Předmětem posuzování vlivů na životní prostředí podle zákona č. 100/2001 Sb., v platném znění (dále jen „zákon EIA“) je záměr „Pokračování těžby v lomu Mrač“ Č.J. 161777/2025/KUSK, kód záměru STC2730.

Podatel tímto podle § 8 odst. 3 zákona EIA v zákonem stanovené lhůtě 30 dnů, počítané ode dne zveřejnění informace o dokumentaci na úřední desce krajského úřadu, tj. do 9. 1. 2026, podává ke zveřejněné dokumentaci následující vyjádření.

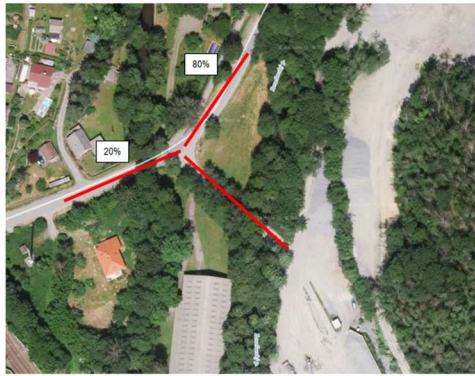
V hlukové studii je nesoulad s výpočtovými body pro stacionární zdroje hluku. V tabulce č.3 je označeno 7 výpočtových bodů a v obr.č. 6 je označen i bod 8, pro který jsou provedeny výpočty. Tento bod č.8 není jednoznačně identifikován. Požadujeme nápravu hlukové studie, aby její výsledky byly jednoznačné.

OBR.3a Vizualizace stavu – doprava Varianta I – stávající výjezd z areálu lomu + rozložení dopravy do směru na Podmrači(65%) a směru viadukt (35%)

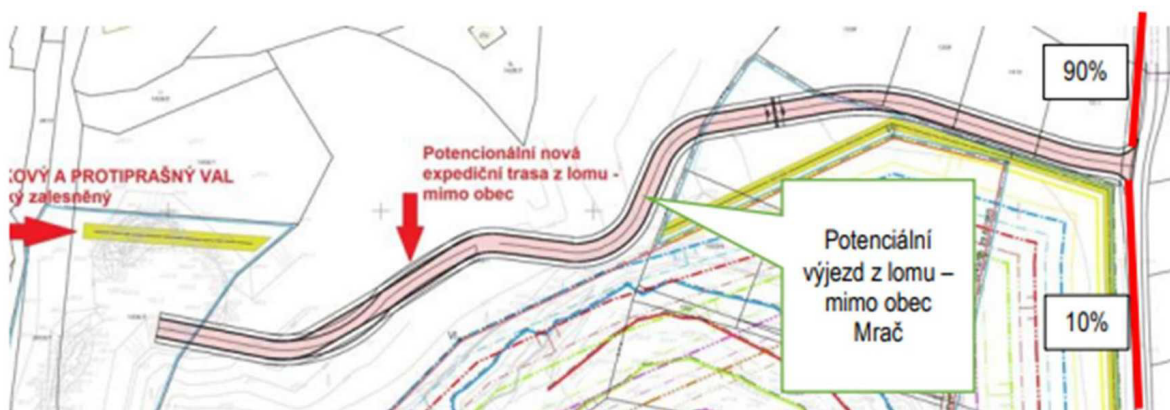
Oproti dokumentaci EIA předložené v roce 2024 došlo ke změnám v rozložení dopravy.

Požadujeme vysvětlení navýšení intenzity dopravy přes Mrač o 15%.

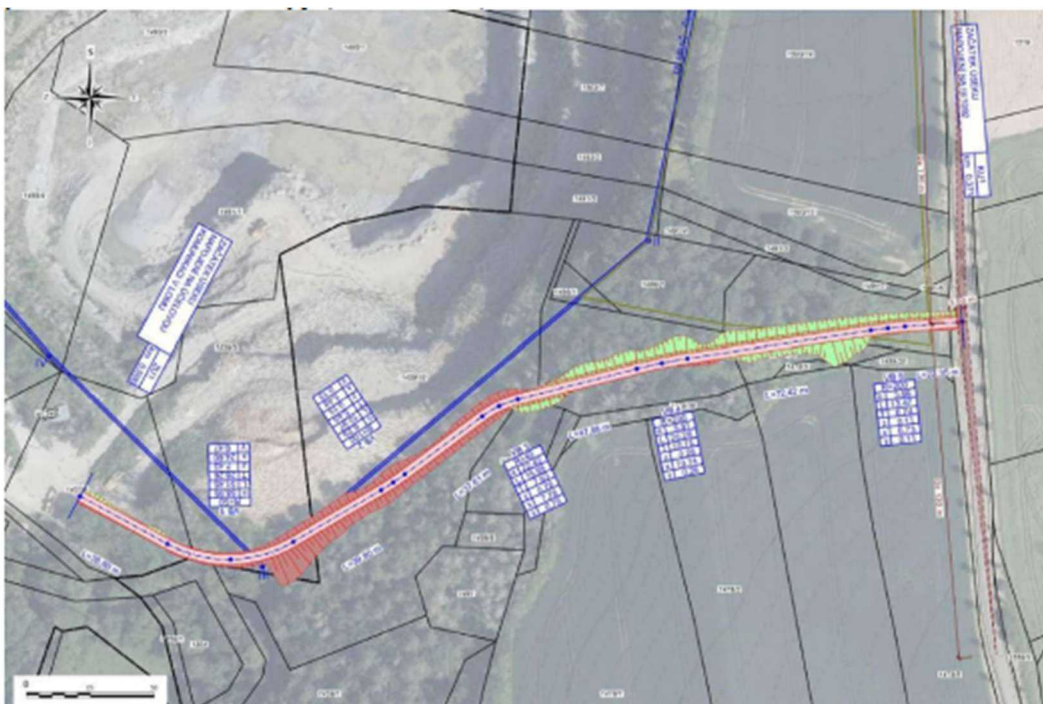
Na str. 3 vyhodnocení vlivů na veřejné zdraví je uvedeno následující:

*Expedice kameniva probíhá po veřejných komunikacích. Po výjezdu z lomu směřuje expediční doprava po silnici III/1091 do obce Mrač (20 %) k silnici I/3 a přes Podmračí (80 %) k silnici III/1092 a dále po silnici III/1092 směr Čerčany (64 %) a směrem na Žiňánky (16 %).*

Toto tvrzení neodpovídá žádným údajům uvedeným v hlukové a rozptylové studii.

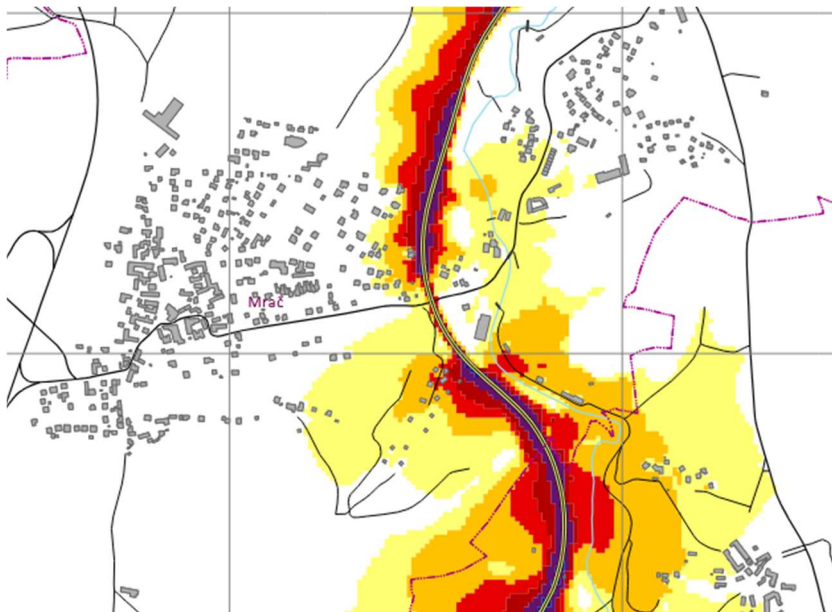
**Jednoznačně kvantifikovat požadavek na zábor PUPFL a vyhodnotit jeho vlivy.**

**Vypořádání:** Zábor PUPFL a jeho vyhodnocení je uveden v textu dokumentace v kapitole B.II. a v kapitole D.I.
